ZMĚNOVÝ LIST (příloha dodatku SoD č. Spr. 2401/20č.: **ZL10***Dodatečné stavební práce zadané v "Jednacím řízení bez uveřejnění" (JBRÚ) v souladu se Zákonem o zadávání veřejných zakázek č. 134/2016 Sb. Ve znění pozdějších právních předpisů***Stavba:** Provedení stavebních prací v rámci rekonstrukce jednací síně č.7 a jejího zázemí **Datum:** 5.9.2019

Předmět změny: Demontáž stávajícího podhledů 4.NP
Dotčené místo: Budova "A" KSO
Odkaz na výkresy: relevantní části PD přiloženy u kalkulačních listů jednotlivých změn
Odkaz na rozpočtovou dokumentaci: pro každou změnu zpracována samostatná kalkulace
Odkaz na jinou část smlouvy: ---
Změna termínu dokončení stavby: **není**
Dopad do ceny díla dle SOD: **přípočet** **15 747,25 Kč** (bez DPH)
Změnu vyvolal: **dodavatel, v reakci na stav objektu**

Stavba: KS Ostrava - Rekonstrukce jednací síně č.7 a jejího zázemí

Průloha č.1 - 2L 10

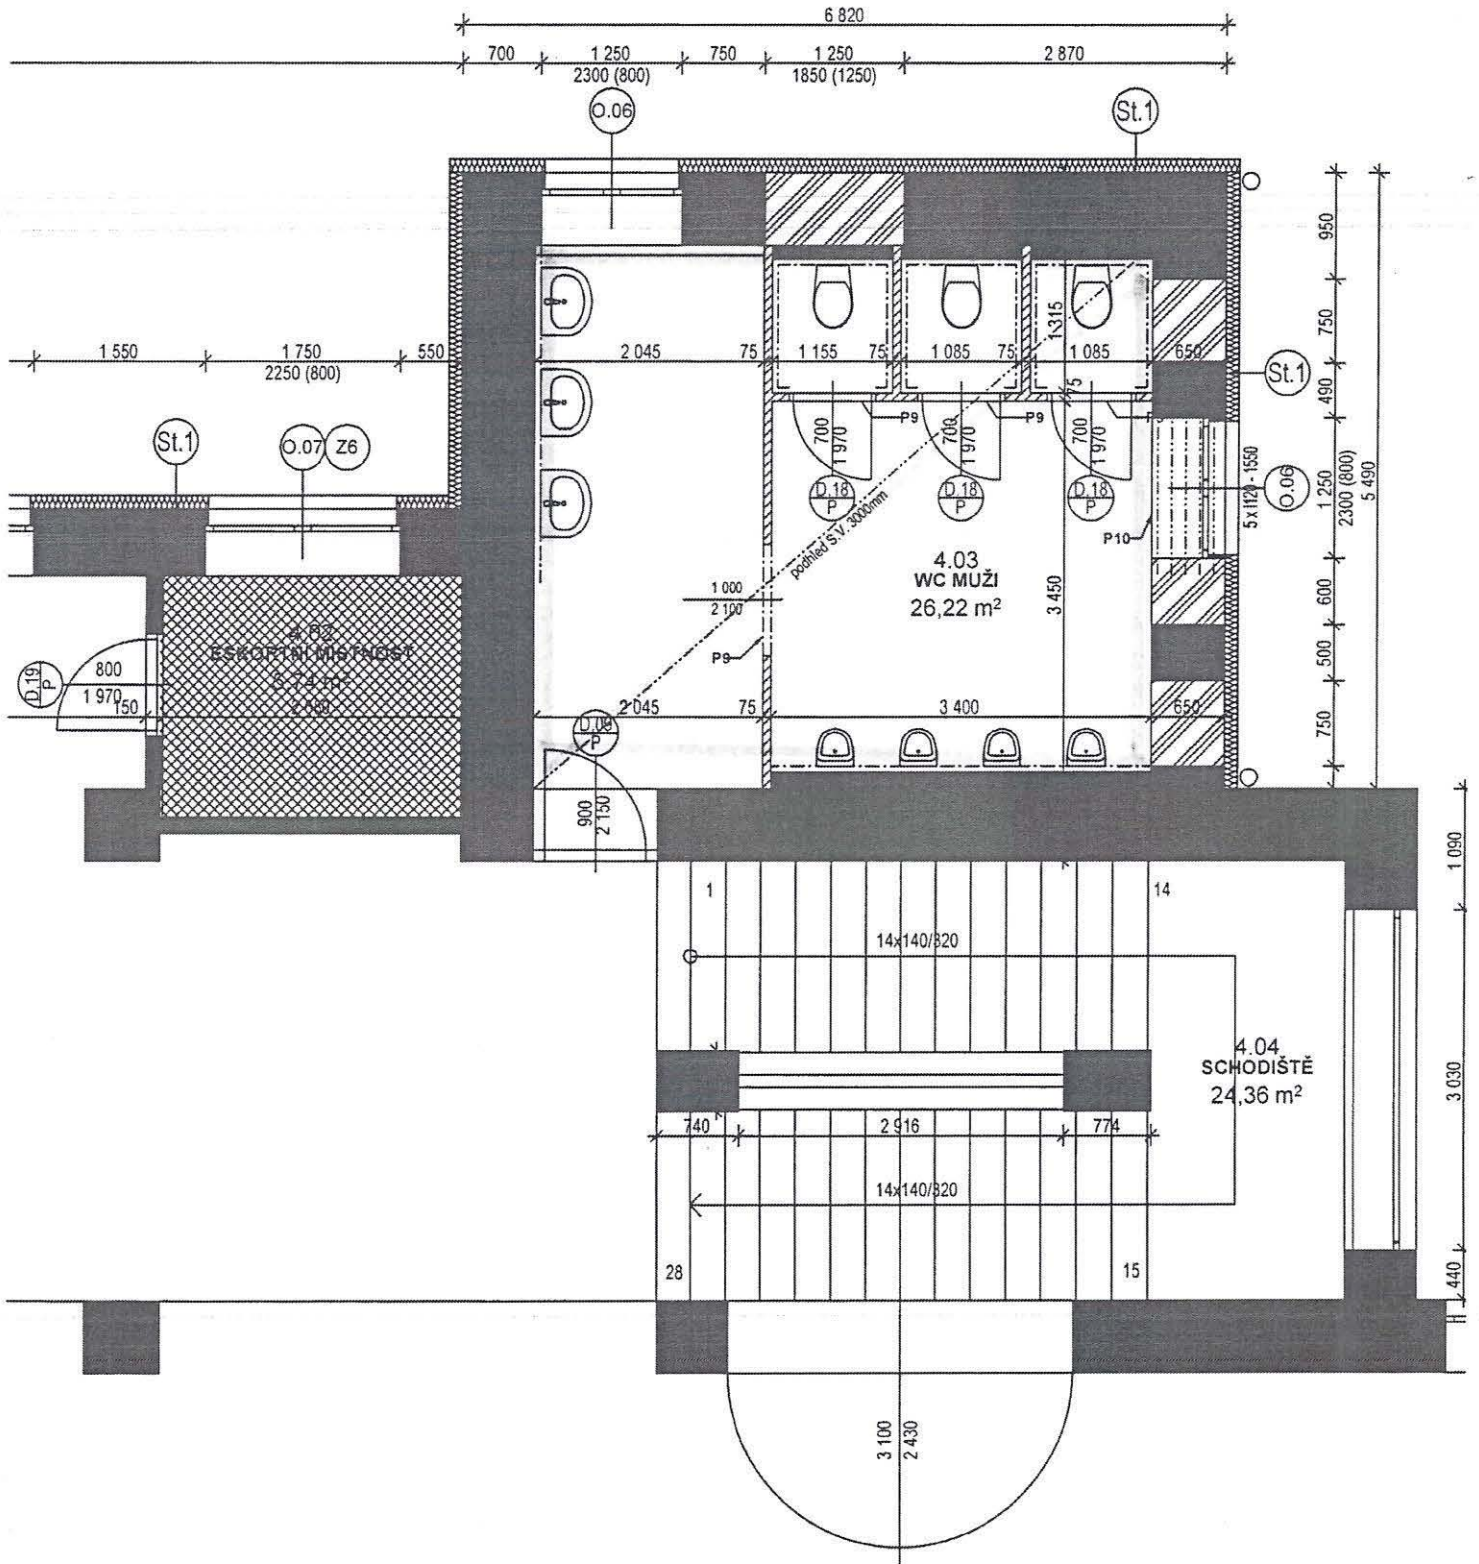
Popis: Demontáž stávajícího podhledu 4.NP - havarijní stav.

Důvod: Po demontáži veškerých stav. příček v 4.NP (pravá strana) byl zjištěn havarijní stav stávajícího podhledu, který byl vlivem zatečení značně degradován. Bylo rozhodnuto o okamžité demontáži.

Výsledek: Otlučení omítek vnitřních vápenných stropů. Demontáž SDK podhledu s jednovrstvou nosnou kčí z ocelových profilů opláštění jednoduché. Demontáž truhlářského obložení podhledů z palubek.

Priloha č. 1 - 2L 11

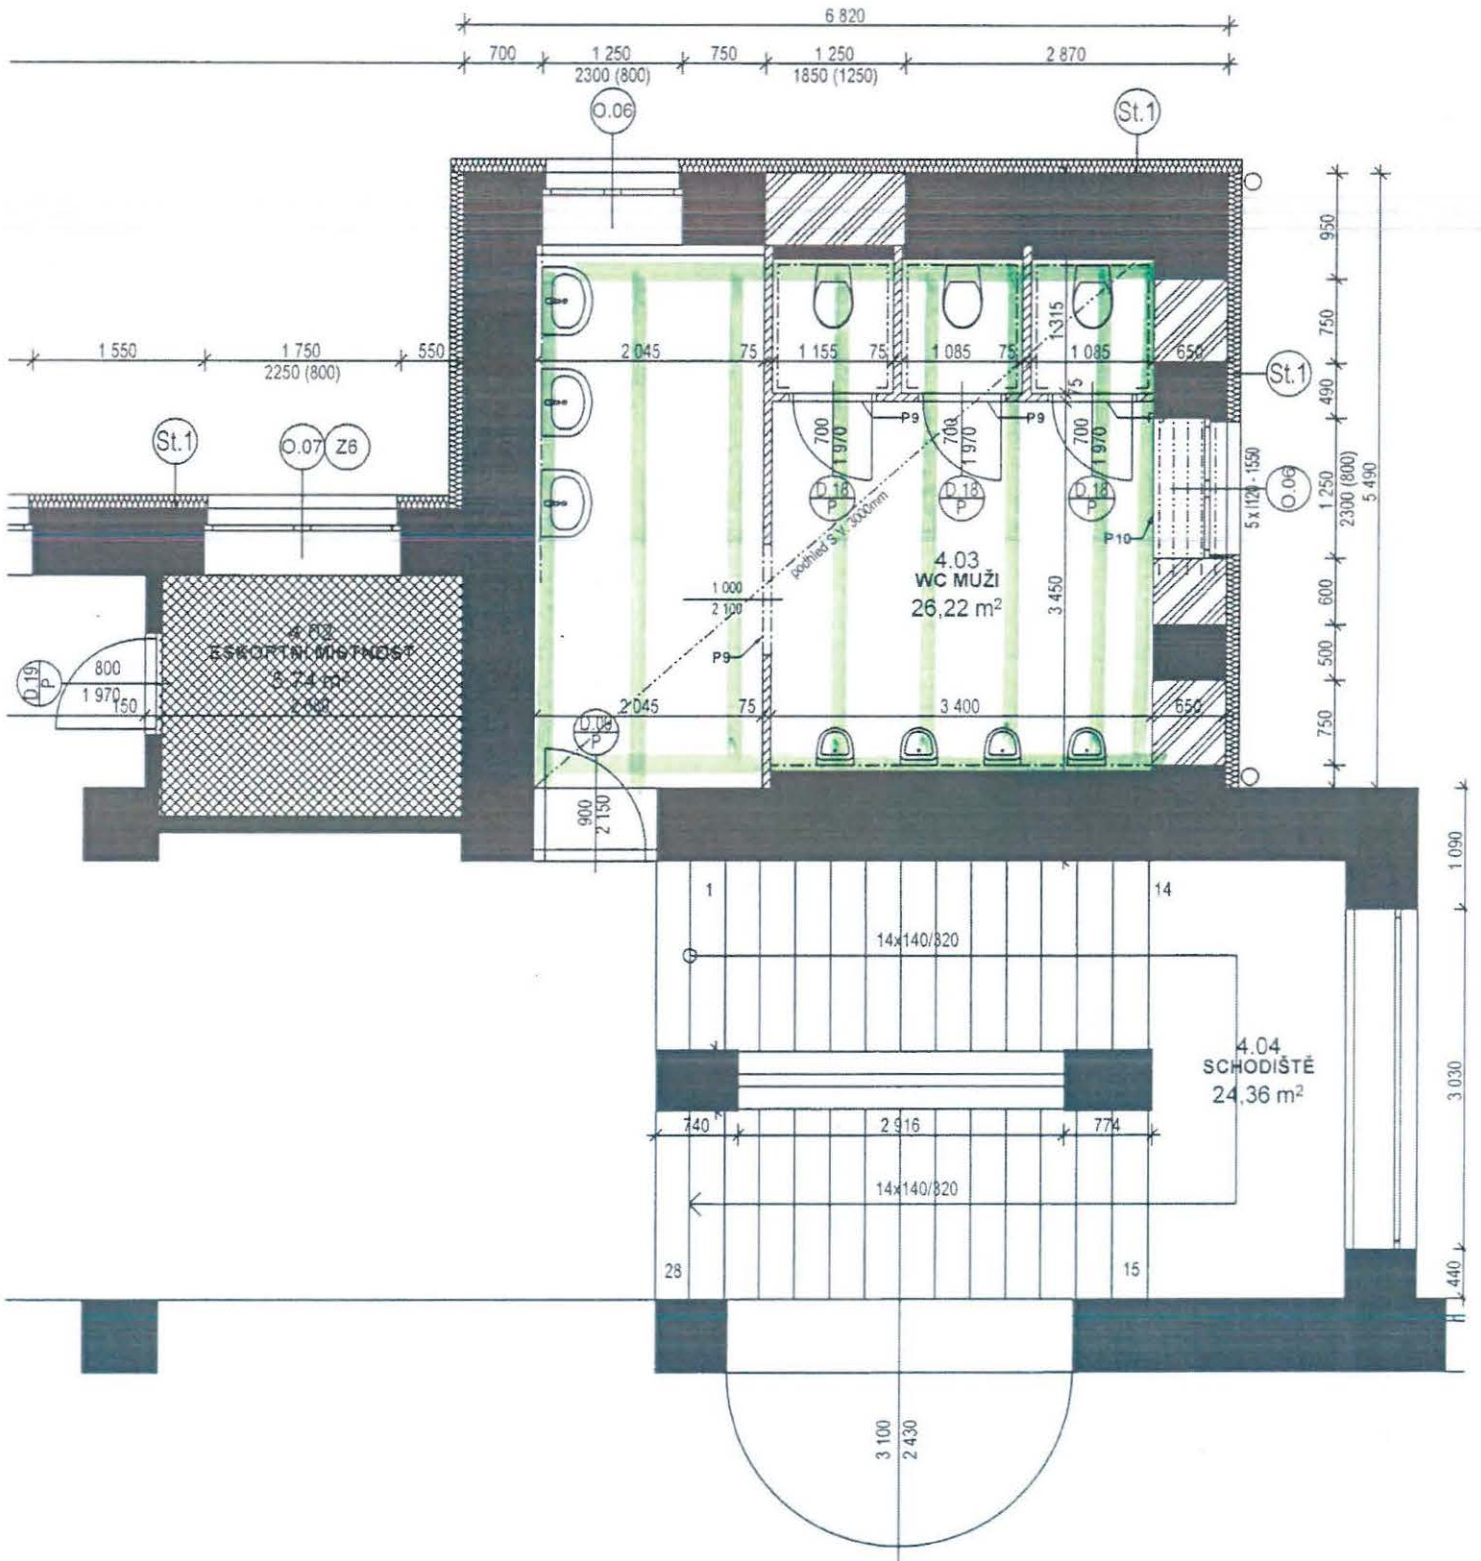
Popis: Sanace žebírkového stropu 4.NP - havarijný stav.
Důvod: Po stržení podhledu (viz. ZL 10) bylo zjištěno, že stávající žebírkový železobetonový strop ve 4.NP na pravé straně je poškozen degradací betonu a korozí výztuže; je nutné jej sanovat systémovým, ochranným, upevňovacím nátěrem betonu líce kleneb a podhledů (t. 20 mm), korozi odstranit proudem, rubu kleneb a podlah ocelovými kartáči; Reprofilace líce kleneb a podhledů cementovými sanačními maltami tl. 20 mm; Ochranný nátěr výztuže na cementové bázi stěn, líce kleneb a podhledů 1 vrstva
Výsledek:
Cena:
Přípočty: 71 727,46 Kč
Odpočty: 0,00 Kč

Křídlo C. — 2L 12

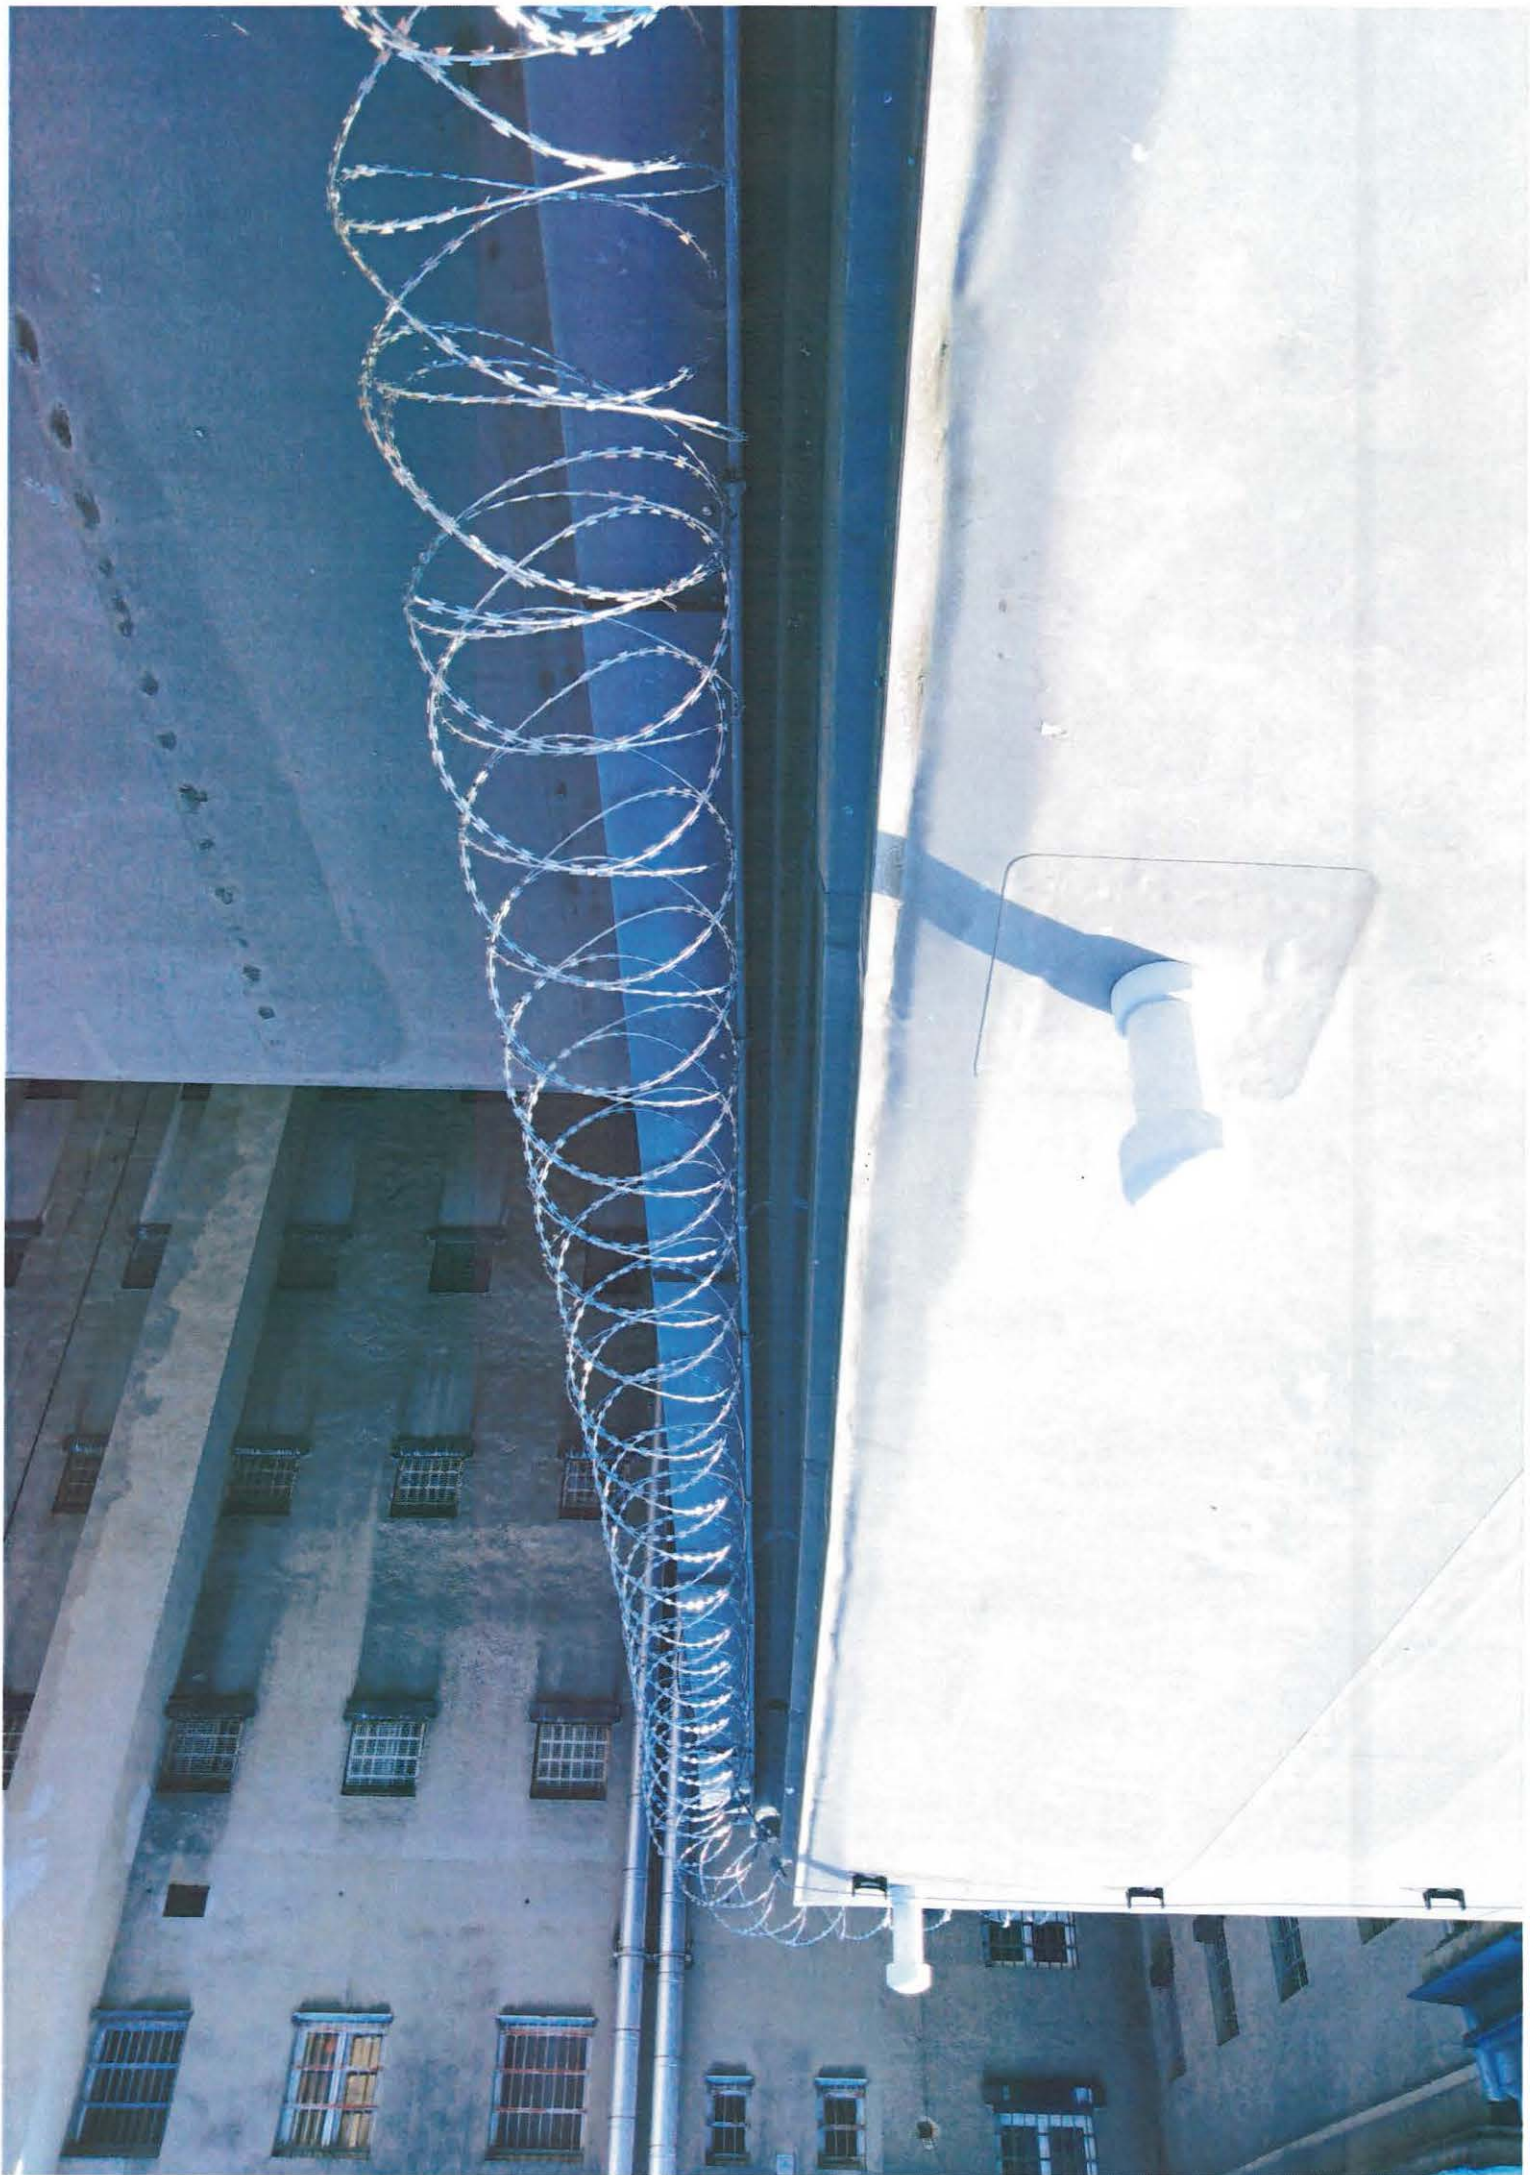
Popis: Doplnění žiletkového drátu (bruno válce) na střeše KSO z důvodu bezpečnosti.
Důvod: Dodatečný požadavek VVO na instalaci zábrany z žiletkového drátu na okraj střechy z důvodu zabezpečení VVO s ohledem na další investiční akci KSO: "rekonstrukce fasád budovy "A".
Výsledek: D+M mechanická zábrana BRUNO válec (žiletkový drát).

Průhled č. - 2L13

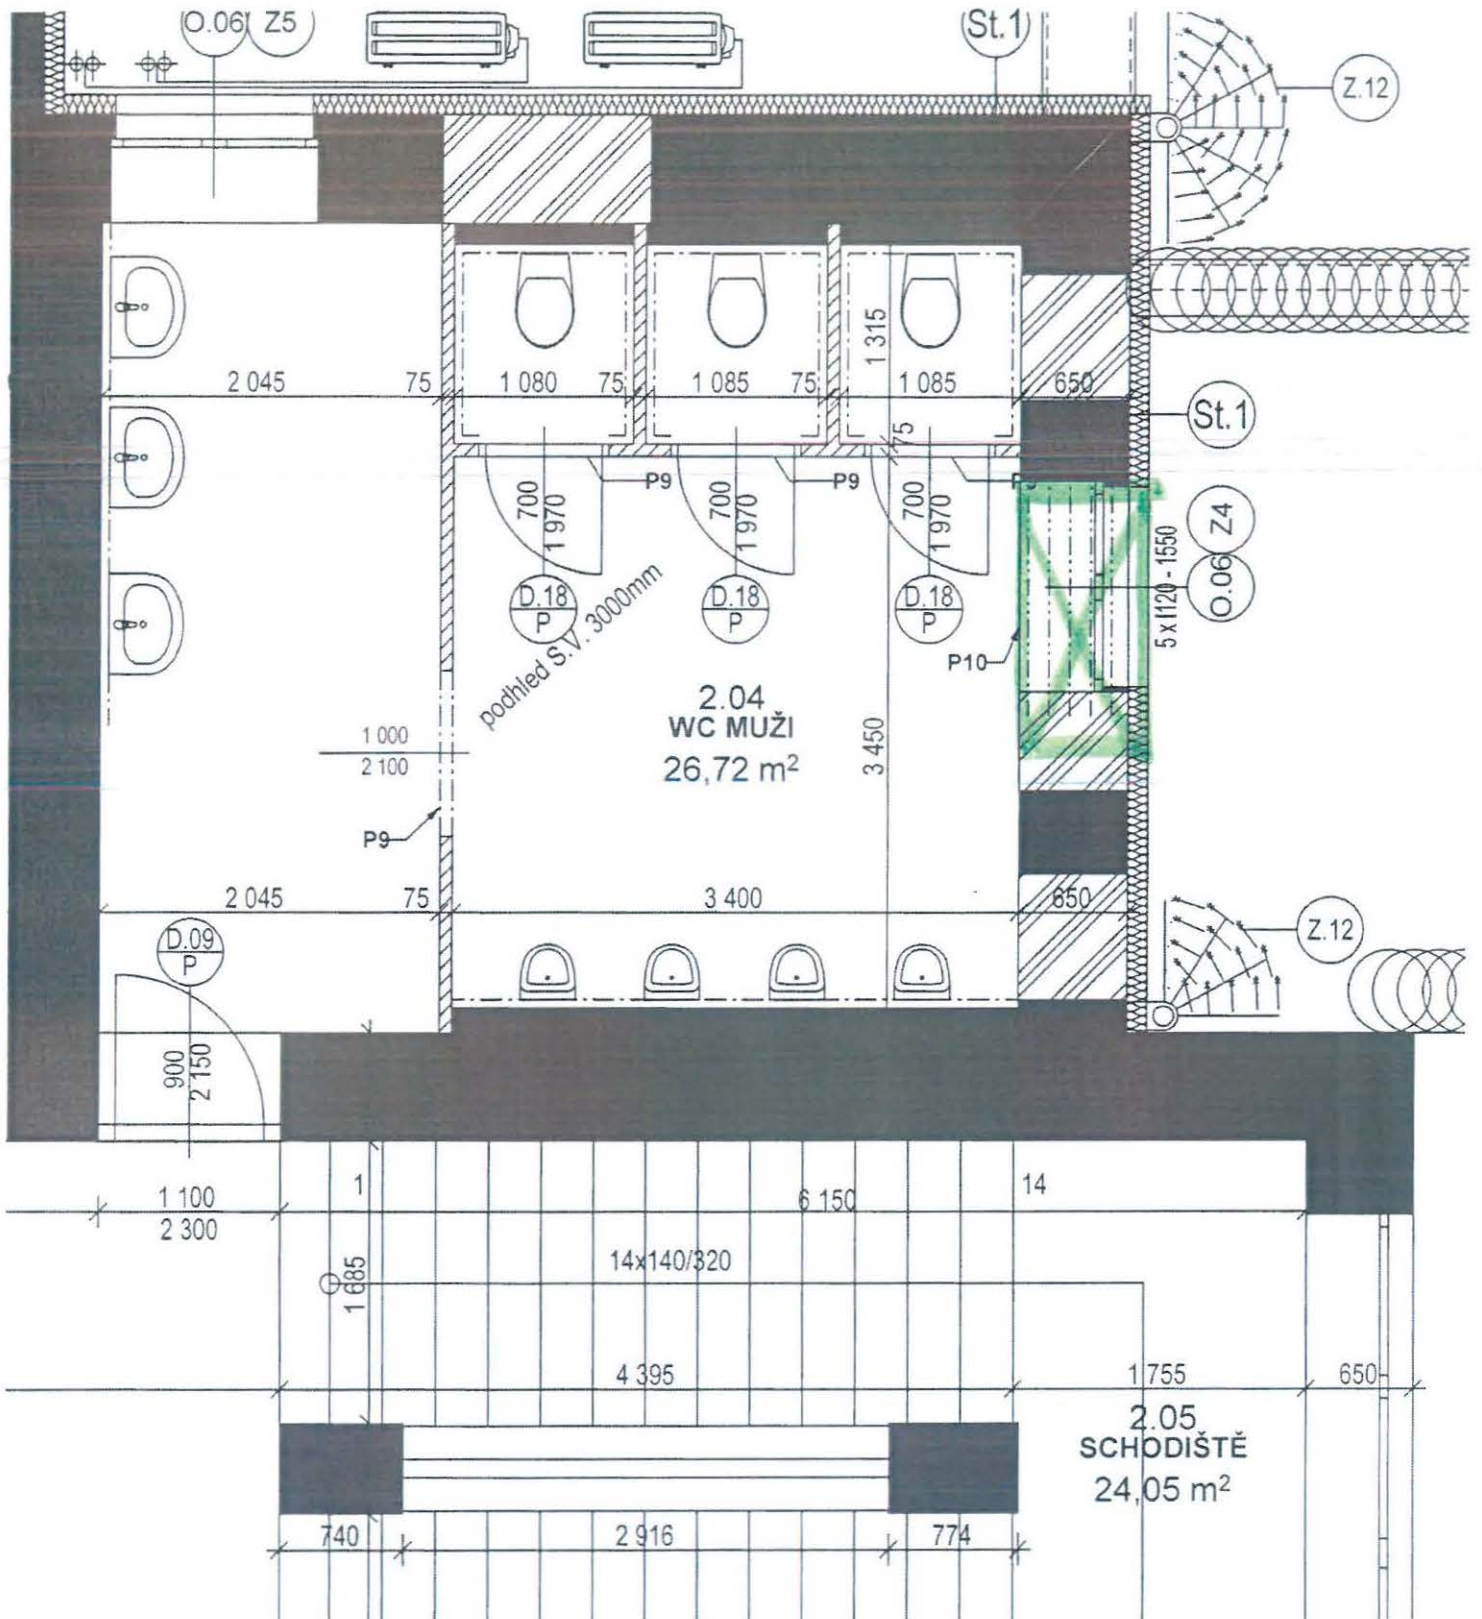
Popis: Bourání monolitických žel. bet. překladů 2. až 4.NP z důvodu výšek oken.
Důvod: Po odsekání omítek bylo zjištěno, že v místech, do kterých mají být v sociálních zařízeních v pravém křídle rozšířeny okenní otvory, prochází ve zdivu monolitický železobetonový překlad, který je nutno
Výsledek: Vybourání ŽB překladů.
